### חוות דעת מומחה.

- אני הח"מ, **דב דוד**, מהנדס בניין בהשכלתי ובמשלח ידי, רישיון מס' **09229**.  
נתבקשתי ע"י **\*\*\*\*\*** (**להלן "הקונים"**) לבצע בדיקה הנדסית בנכס שלהלן:
- מבצעי הבדיקה: מהנדס דב דוד + הנדסאי בניין אלי לוי. (**להלן "הבודקים"**).
- שם הקונים: \*\*\*\*\* (**להלן "הקונים" או "המזמינים"**).
- שם המוכרים: \*\*\*\*\* (**להלן " המוכרים"**).
- כתובת הנכס הנבדק: \*\*\*\*\* פתח תקווה.
- מהות הנכס הנבדק: דירת 5 חדרים בבניין מגורים משותף.
- מועד הבדיקה שלנו: 14.7.2024.
- נוכחים בבדיקה: 1. \*\*\* - הקונים.
- 2. \*\*\* - נציגים מטעם המוכר.
- מהות הבדיקה: בדיקת ליקויי בניה לפני קניה.

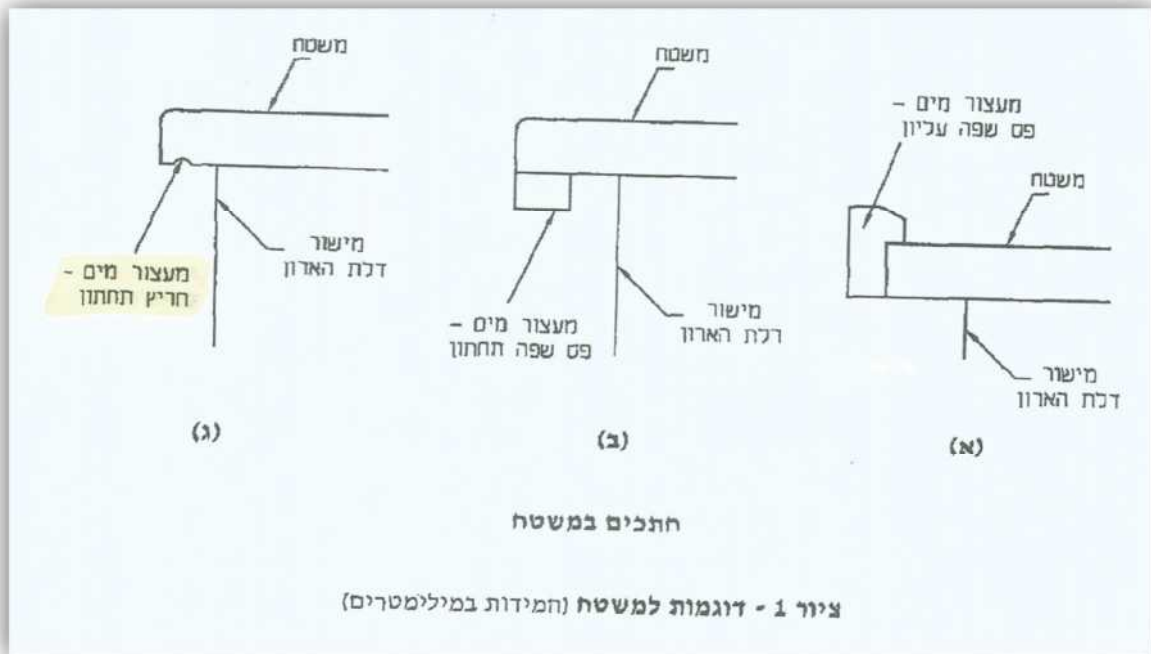
8. משטח השיש במטבח בוצע ללא אף מים.  
בקצה משטח העבודה של המטבח אין אף מים, וזאת בניגוד להוראות ת"י 4440.2.  
ואין די מקום על מנת לייצר בתחתית משטח השיש אף מים.  
מהמשטח עלולים לנזול אל תוך הארון ולייצר עובש.  
**התיקון:** יש להחליף את משטח השיש במטבח,  
עם אף מים בתחתית המשטח במידות חריץ 2/2 מ"מ במרחק 1 ס"מ מחזית הארונות.  
אומדן עלות החלפת משטח שיש:-----7,000 ₪.

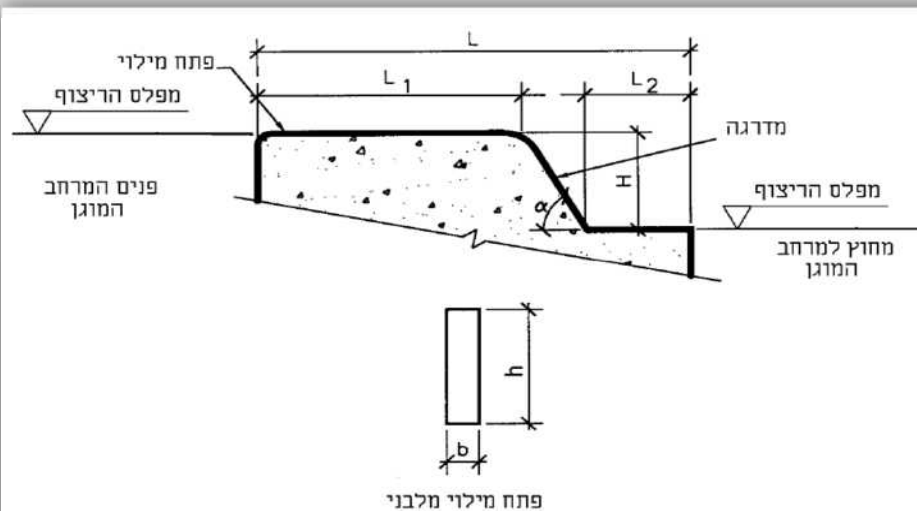
- לא הותקנה מערכת סינון גזים בממ"ד. תקנת פיקוד העורף 6869 מחייבת כל ממ"ד שאושר לאחר **18 מאי 2010**, להיות מאובזר במערכת סינון אויר. המערכת המותקנת במרחב מוגן דירתי מאפשרת שהייה בטוחה בממ"ד בעת התקפה כימית, ללא צורך בשימוש במסכות. עלות מערכת סינון כזו ללא התקנה. (7,000 ש"ח + מע"מ).  
**התיקון:** יש לבצע קידוח או חציבת פתחים בקירות הממ"ד למערכת הסינון ולהתקינה.-----**(11,000 ש"ח).**

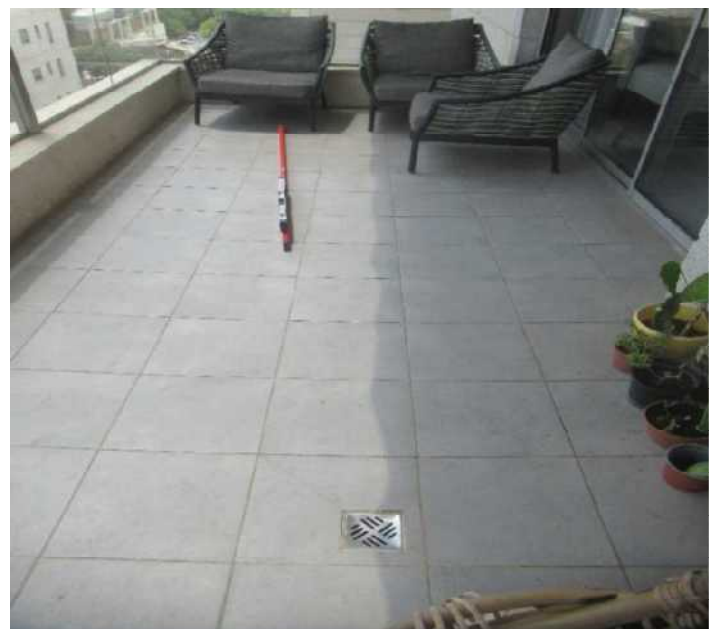
49. בוצעו שיפועי ריצוף אל הניקוז באופן לא תקני.

בוצע ריצוף ללא שיפועים תקינים כלפי הניקוז.

התקבלו שיפועי ריצוף בין 0.50% ל-0.87% אחוז.

**התיקון:** יש לפרק את הריצוף הקיים ביציאה מהוויטרינות (כ- 12 מ"ר),

ולבצע ריצוף מחדש בשיפועים של לפחות 1% כקבוע בת"י 1555.3.-----**7,200 ₪.**
